**Avis délibéré de la mission régionale  
d'autorité environnementale  
Hauts-de-France  
sur le projet de parc éolien de la société « La Petite Sole »  
sur les communes de Godenvillers et Tricot (60)**

n°MRAe 2021-5767

Carte de présentation du projet (page 10 du document cartes et plans assemblés)

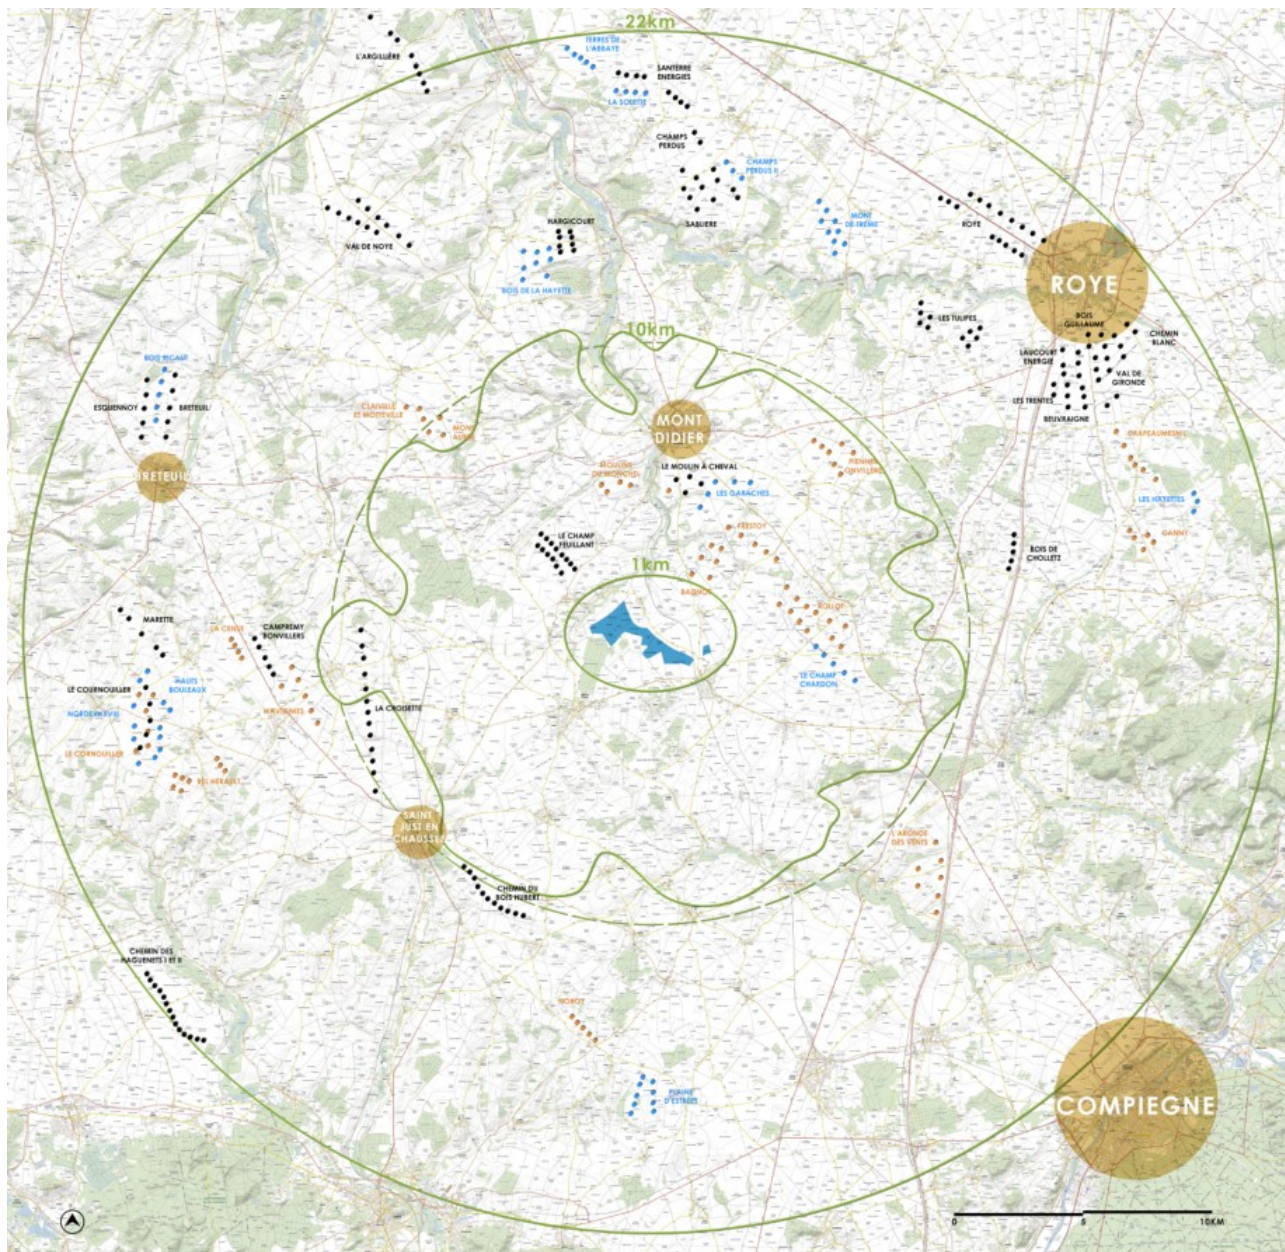
Le parc éolien comprend également la création de deux postes de livraison, des plateformes de montage, la réalisation et le renforcement de pistes d'accès. L'emprise totale du projet n'est pas précisée par l'étude d'impact.

La question du raccordement des six éoliennes à un poste source est abordée très succinctement page 145 de l'étude d'impact. Il est seulement précisé que la solution technique de raccordement au réseau électrique sera formulée par Enedis une fois les autorisations obtenues dans le cadre du schéma régional de raccordement au réseau des énergies renouvelables (S3REN) Hauts-de-France. Cependant, le raccordement est un élément du projet, qui doit être étudié.

Le raccordement fait partie du projet dès lors qu'il est réalisé dans le but de permettre aux éoliennes de fonctionner. L'autorité environnementale recommande de prendre l'attache des gestionnaires de réseaux pour confirmer ou infirmer la possibilité de se raccorder à un poste source. Elle recommande également d'évaluer les impacts prévisibles de ce raccordement au vu des informations disponibles, en particulier de déterminer si des espaces à enjeu seraient concernés par les travaux de raccordement et si des créations de lignes aériennes seraient nécessaires.
